*Bezwaar in het kader van het openbaar onderzoek rond de omgevingsvergunning
Oosterweelverbinding rechteroever (OMV referentie: 2020034861)*

Antwerpen, 3 juli 2020

3.2. Overkap de zone van de Schijnpoortknoop volledig

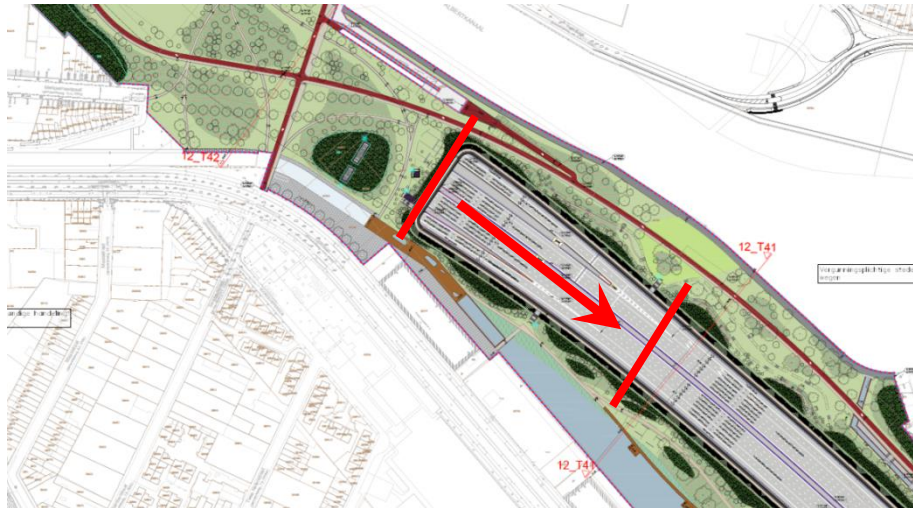
Tussen de Schijnpoortweg en de Buurtspoorweglei wordt er geen overkapping voorzien. De Schijnpoortknoop wordt op korte termijn niet overkapt. Nochtans gaat het hier om het gedeelte van de R1 met de grootste verkeersdrukke dwars door de meest dichtbevolkte wijken van Antwerpen.

Het zou van efficiënt beleid en goed bestuur getuigen indien tegelijkertijd met de bouw van de Oosterweelverbinding meteen ook werk zou gemaakt worden van een maximale overkapping.

De omgevingsvergunningsaanvraag moet een fundamenteel beter, compacter en leefbaarder ontwerp voor de Schijnpoortknoop bevatten door:

- ***Zoals eerder in dit bezwaar voorgesteld het ontwerp te baseren op volledige ambitieuze modal shift met bijkomende blijvende gedragsverandering en volledige realisatie van het Radicaal Haventracé;***
- ***Minstens de verbindingsweg, zoals overeengekomen binnen de werkbank Oosterweel, tussen de R1 en de waterzuiveringsinstallatie te situeren;***
- ***Extra optimalisaties te onderzoeken. Als gevolg daarvan en door verder te onderzoeken optimalisaties het aantal rijstroken van de R1 en/of stroken als op- en afrit, terug te dringen. Minstens de onderzoeksvragen 21 tot 27 uit de tweede aanvullende richtlijnen van het project-MER dienen onderzocht te worden.***
- ***Een zo groot mogelijk deel van het trajectdeel tussen Schijnpoortweg en Buurtspoorweglei te overkappen.***

6.3.2. U-turns in fietspaden ter hoogte van Oosterweelknoop wegwerken

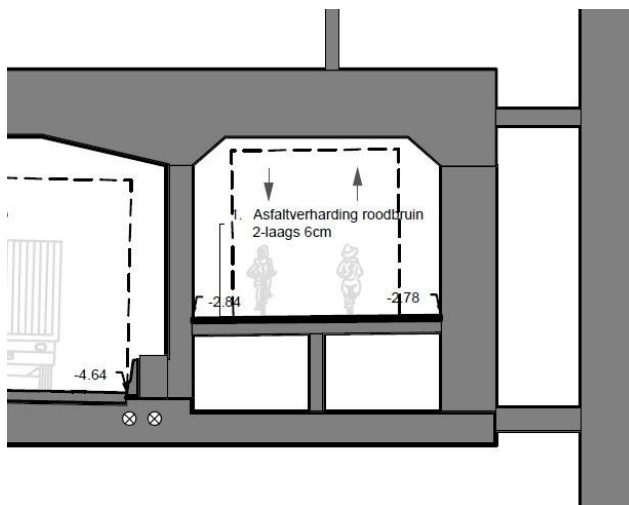
Aan de in- en uitgang Oosterweeltunnel ter hoogte van de Oosterweelknoop, moeten fietsers oncomfortabele U-turns maken.

- *Ontwerp aanpassen, zodat er zachte bochten zijn voor fietsers.*

6.3.4. Een betere fietsconnectie tussen de fietssnelweg langs de R1 Noord en de Masurebrug

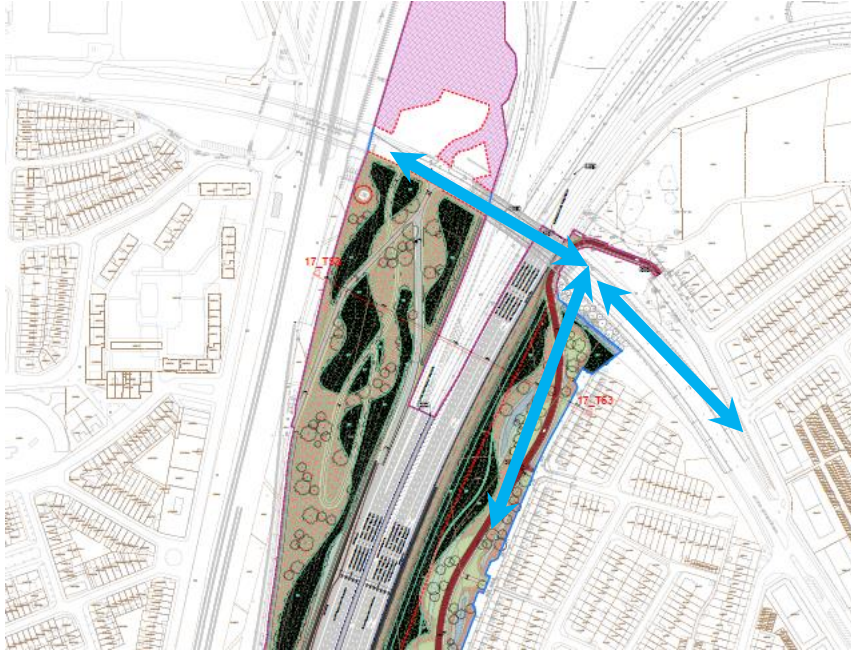
Een goeie fietsverbinding/-aansluiting tussen het fietspad langs de R1-Noord en de Oost-West-verbinding via de Masurebrug ontbreekt:

6.3.6. U-turns in de fietsbrug over het Albertkanaal oplossen

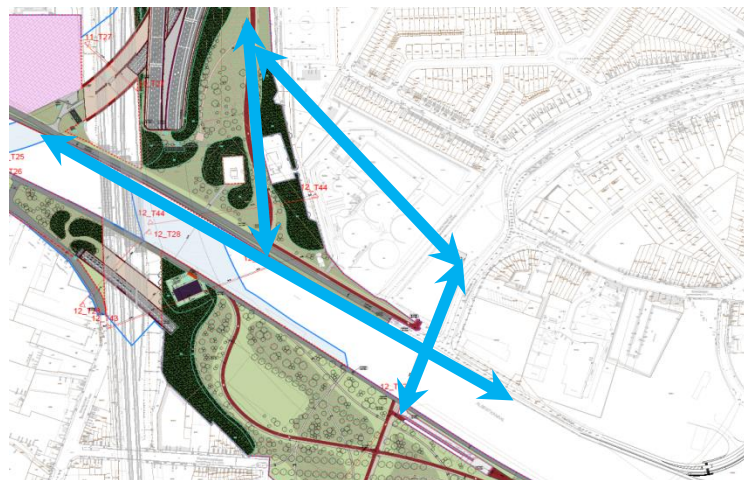
De fietsbrug over het Albertkanaal, tussen Merksem en Antwerpen-Dam heeft een U-turn aan de kant van Antwerpen-Dam. Dat is onhandig fietsen. Er is ook altijd gezegd aan de buurt dat de brug "opengeplooid" zou worden, als de Oosterweelverbinding werd aangelegd. Het is ook spijtig dat de fietsbrug niet ineens over de Slachthuislaan gaat.

- ***De helling van de fietsbrug tot aan de Slachthuislaan aanpassen, zodat de fietsers niet meer via U-turns moeten fietsen.***
- ***Onderzoeken of de fietsbrug niet ineens de Slachthuislaan kan oversteken.***

6.3.8. Fietsverbinding zonder kruispunten tussen Bisschoppenhoflaan en Schijnpoort

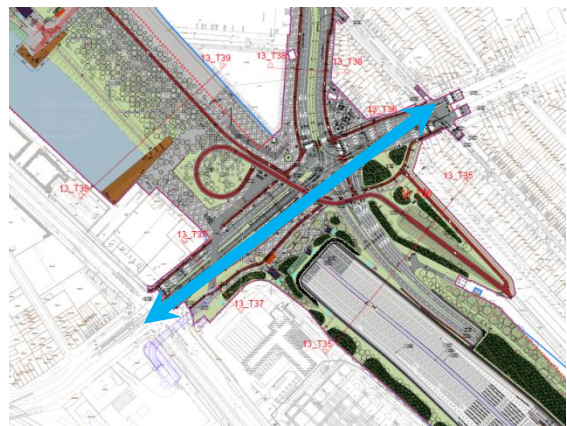
Er is/wordt geïnvesteerd in een passerelle tussen Spoor Oost en het Sportpaleis/Ringfietspad, maar fietsers op de veel vaker gebruikte verbinding Antwerpen Noord – Deurne Noord (tussen Bisschoppenhoflaan en Schijnpoort) moeten nog steeds de ene drukke weg na de andere met verkeerslichten oversteken. Er wordt geen veilige conflictvrije fietsverbinding voorzien tussen de Bisschoppenhoflaan en Schijnpoortweg/Pothoekstraat.

Nochtans is dat een zeer belangrijke fietsverbinding stad in- en uitwaarts. De provinciale fietsbarometer telde in 2019 924.896 fietsers op de Schijnpoortweg en stond daarmee op plaats 5 van de drukste fietsverbindingen in provincie Antwerpen.

- **Het ontwerp aanpassen in functie van een conflictvrije en/of ongelijkgrondse fietsverbinding tussen de Bisschoppenhoflaan en de Schijnpoortweg/Pothoekstraat. Maak bijvoorbeeld een extra toegang tot de passerel vanaf de Schijnpoortweg en één van/naar de Bisschoppenhoflaan. Hiermee wordt fietsers in elk geval de mogelijkheid geboden om deze verbinding conflictvrij te overbruggen.**
- **Andere fietsconnecties met de Theunisbrug, de Slachthuislaan en de Noordersingel kunnen mee bekeken worden in deze oefening.**

6.3.9. Betere fiets- (en voetgangers-)connecties ter hoogte van kap Buurtspoorweglei

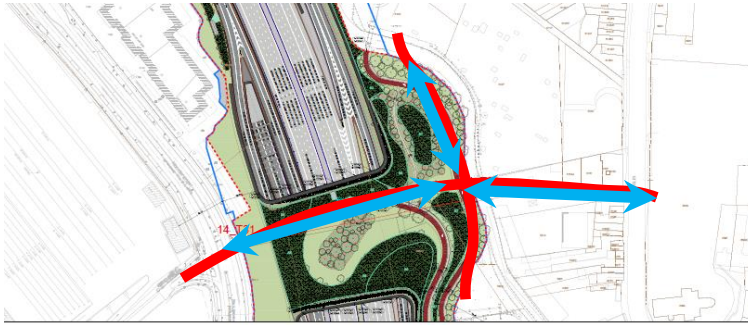
De voorziene kap ter hoogte van de Buurtspoorweglei heeft in de plannen van de omgevingsvergunningsaanvraag geen nuttige functie voor langzaam-verkeersverbindingen. Dat is een gemiste kans. Er ontbreekt ontbreekt ook een fietsverbinding in verschillende richtingen (Deurne-Dorp – Borgerhout – Deurne Ten Eekhove). Bovendien begrijpen we niet

waarom al die bochten hier in het fietspad liggen. Voor functioneel fietsverkeer, wat het Ringfietspad toch is, is het beter om de onnodige kronkels te vermijden. Het is ons ook onduidelijk waarom de fietspaden vanuit het zuiden

6.3.10. Een fiets- en voetgangersconnectie tussen Luchtbal en Merksem-Distelhoek

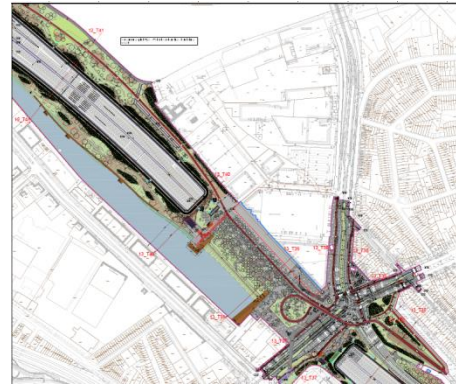
Op volgende plaats, ter hoogte van Luchtbal en Merksem-Distelhoek, ontbreekt een fiets- (en voetgangers)verbinding:

- ***een fiets- (en voetgangers)verbinding Luchtbal – Merksem Distelhoek voorzien***

6.3.12. Fietspaden Schijnpoortweg (voet Theunisbrug) 4 meter breed

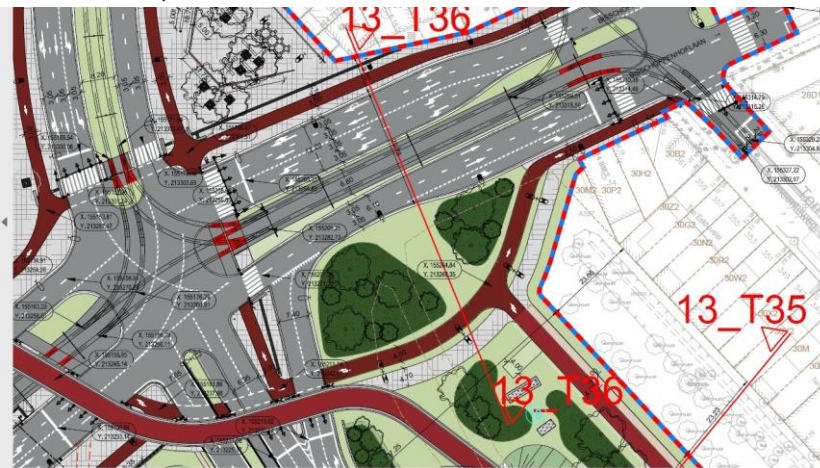
De fietspaden op de Schijnpoortweg (aan de voet van de Theunisbrug) zijn veel gebruikte fietspaden en zouden tweerichtingsfietspaden moeten zijn van 4 meter. Op het plan zijn ze maar ingetekend als enkelrichtingsfietspaden van 3 meter breed.

- *Van de fietspaden op de Schijnpoortweg, aan de voet van de Theunisbrug, tweerichtingsfietspaden van 3 meter breed maken.*
